威远县红炉井煤矿

扩建工程（30 万 t/年）

# 水土保持方案报告书

#### 水土保持方案报告书审查意见修改说明

图 1-2 排洪道断面图

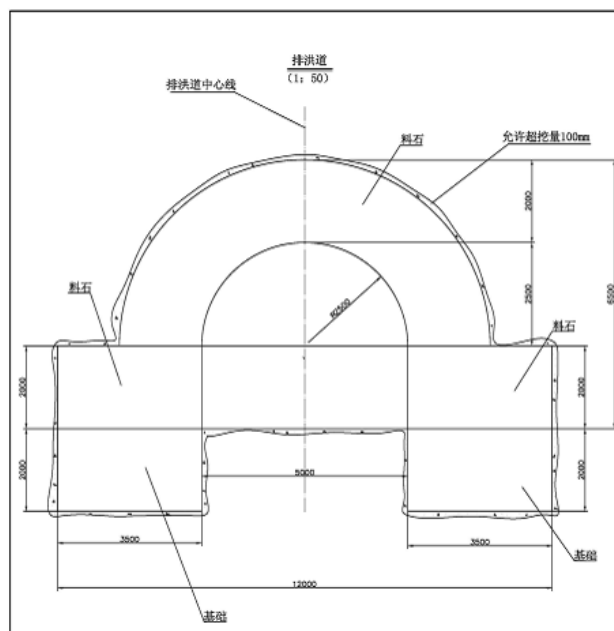
序号	专家评审意见	修改说明	对应位置
8	补充项目30万吨/年采矿权核准文件名称和编号	根据川应急[2020]31号、川自然资规[2020]1号、川煤化解办[2020]6号文规定,升级改造煤矿申领、变更30万吨/年采矿许可证须在21万吨/年改30万吨/年扩建工程项目竣工后进行。	P2
9	主斜井工业场地排洪道断面建设与结论不成立,需要复核	已在3.2.8工程已建(或设计)措施中具有水土保持功能工程的评价中进行行洪能力论述。	P74-78
10	水土流失防治责任范围界定需要复核	已复核。	P12
11	根据调查项目占用前土地利用类型,完善水土流失调查和预测方法,核定水土流失量	本项目扩建前基建期水土流失调查工程开挖面土壤流失测算方法确定土壤侵蚀模数。本项目扩建后基建期及生产运行期水土流失预测工程堆积体土壤流失测算方法确定土壤侵蚀模数。	P86-89
12	1.8节按已实施、未实施介绍各项水土保持措施类型、规格、结构形式、布设位置、植物类型及工程量	已分别归纳阐述	P16-18
13	矸石场和精煤选厂纳入监测范围,应该布设监测点位	增加矸石场和精煤选厂土地复垦工程布置图,已含有土壤监测,文中已做相应说明。	P105、附图5-3
14	土石方平衡及流向介绍不清楚	已补充土石方平衡表和土石方流向图。	P14、P44、P45
15	项目土石方平衡分析计算前后不相符,表土未计入土石方平衡计算	已在表2.4-2土石方平衡一览表及正文中修改	P45
16	补充已经完成水土保持措施总体评价	已补充3.2.8矿山水土保持措施的现状分析进行评价。	P74、P75、P78
17	针对前期水土保持措施提出补救部分	结合3.2.8进行3.2.9结论性意见、要求与建议。	P78、P79
18	结合工程施工特点,完善水土流失影响因素分析	已完善4.2.1工程建设水土流失影响分析。	P83

主斜井工业场地因压占原有河道已修建地下排洪道（排洪道见图 1-2、图 1-3）。排洪道最大过水断面面积为  $2 \times 5 + 1/2 \times 3.14 \times 2.5 \times 2.5 = 10 + 9.8 = 19.8\text{m}^2$ ，排洪道长

度为 226m。由于上游河道汇水面积较小，自主斜井工业场地建立以来，未发生过洪涝灾害。根据调查，排洪道常年流水深度约 0.5m。该区域降雨多集中在 5~9 月，雨季排水情况正常。根据排水能力计算，区域洪峰流量  $Q_m=4.536\text{m}^3/\text{s}$ ，排洪道最大排水量为  $15.84\text{m}^3/\text{s}$ ，排洪道设计满足排水需求。详见“3.2.8 工程已建措施中具有水土保持功能工程的评价”。

图 2.4-1 土石方流向框图

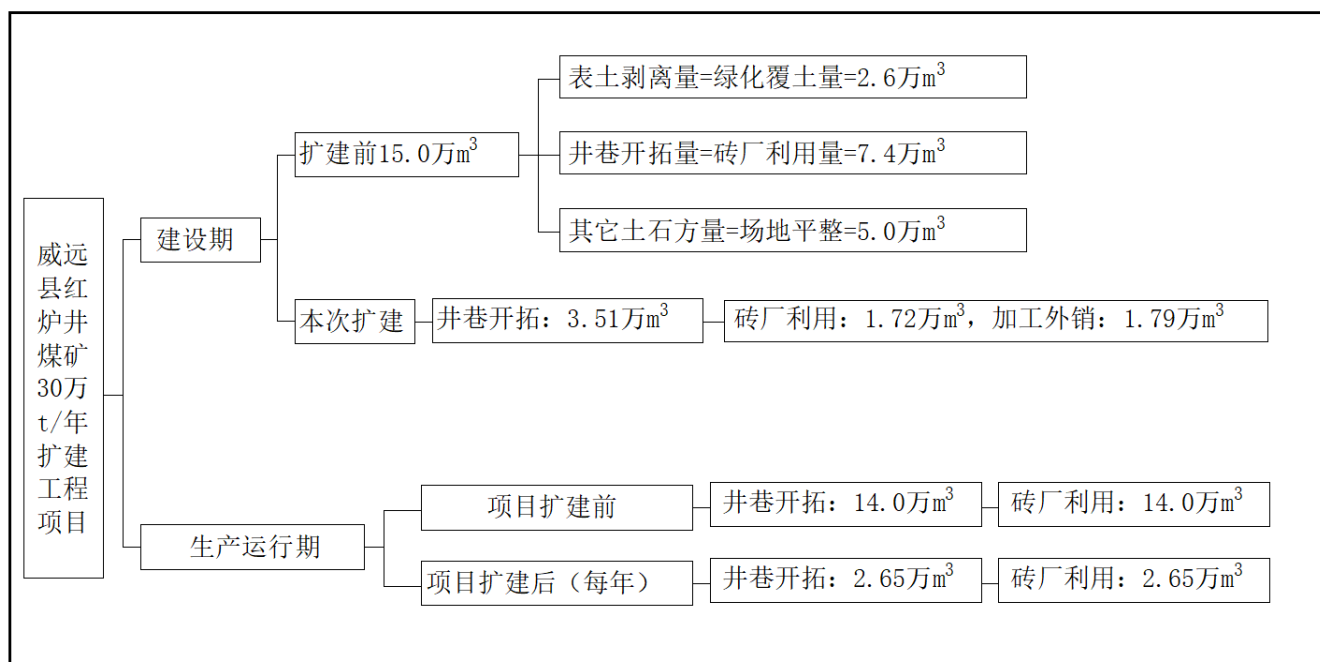
序号	专家评审意见	修改说明	对应位置
32	根据本项目实施建设内容，完善工艺及方法介绍	已修改完善。	P39、P40
33	复核土石方综合平衡表及流向框图	已完善土石方量平衡分析表和流向图。	P44
34	根据项目实际建设情况，完善自然概况相关内容（地形地貌、地质、水文、土壤等）	已完善。	P55、P56
35	复核项目水土流失扰动后模数，调查、预测时段，优化水土流失调查、预测方法，据此复核水土流失调查、预测结果	已补充预测方法，复核调查预测结果。	P88
36	复核各防治分区水保措施实施情况和总体布局	已复核已实施和未实施情况，做好总体布局。	P92
37	补充永久排水沟过水断面水文核算	已核算排水沟断面水文。	P75、P76
38	综合说明中：优化综合说明；补充施工组织情况简要介绍；完善编制依据；完善建设方案简要评价；完善水土保持措施布设成果介绍；补充水土保持措施后续设计、施工、监测、监理、验收要求。	已结合专家意见通篇复核完善。	P10-19
39	项目概况：依据 GB/T51297-2018，细化工程建设情况及具有水土保持功能措施的调查情况；明确本方案服务范围；优化、完善项目组成及布设调查情况介绍，补充主体设计中具有水土保持功能措施调查情况介绍；完善供水、供电，排水管道调查情况介绍；	已复核水土保持方案范围，确定 6 个单元，并将供水、供电，排水管道，道路作为附属设施区域进行详细阐述。	P8、P26

图 5.2-1 水土保持措施总体布局图

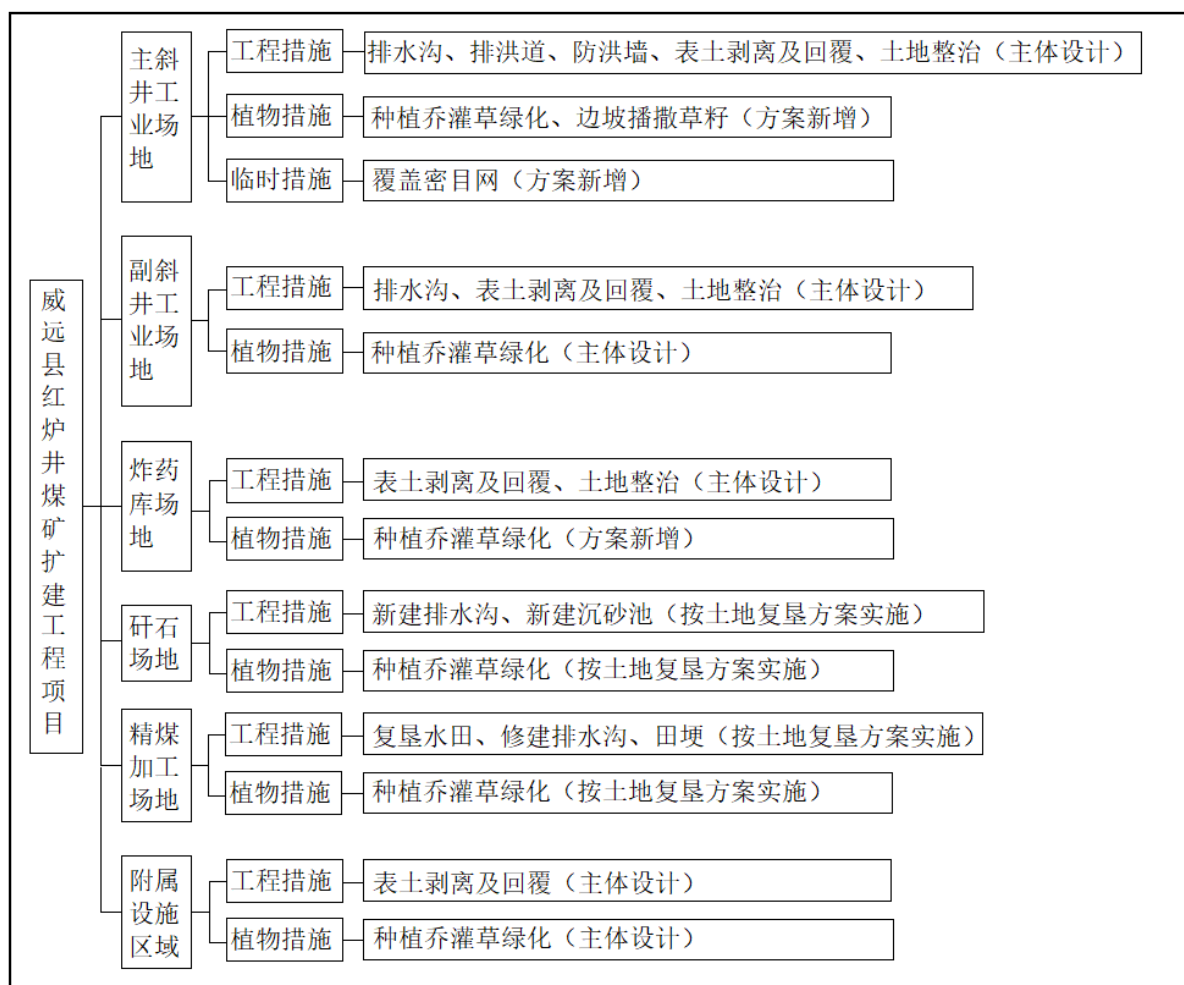
序号	专家评审意见	修改说明	对应位置
48	完善排矸场现状介绍：目前已堆矸量、堆高、坡比、已有防护措施、现状存在问题	矸石堆长约250m，宽约150m，坡高约5m~10m，坡度约50~60°，目前威远县聚友煤矸石砖厂正在利用该矸石堆的矸石制砖，剩余矸石量5.1万吨。已重新补充矸石处理协议。在长期的大气降雨、风化作用、爆破等多种因素作用下，未出现崩塌、滑坡、泥石流等地质灾害现象。因此，矸石堆发生崩塌、滑坡、泥石流等地质灾害危害可能性较小，危险性较小，对周边环境的影响程度较轻。	P32
49	补充完善气象内容	已完善。	P54
50	补充矿山现状水土保持分析与评价，重在问题发现，为后面开展针对性水土保持措施设计提供依据	已补充：3.2.9 矿山水土保持措施的现状分析：目前矿山地面工程已建成，各项主体工程水土保持措施已基本完善，但主斜井工业场地和炸药库场地植被修复、绿化工程尚未完成，矸石场地及精煤加工场地土地复垦工程尚未完成，应着重完善30万吨/年扩建工程中主体工程扰动范围的地表恢复措施，同时应采取边生产边修复的方式加快完成矿山土地复垦工程	P79
51	完善分区防治措施总体布局图及典型设计图	已增加典型设计图，已在图中标明设计项目位置名称，已更新水土流失防治措施总体布局表。	附图5、附图6
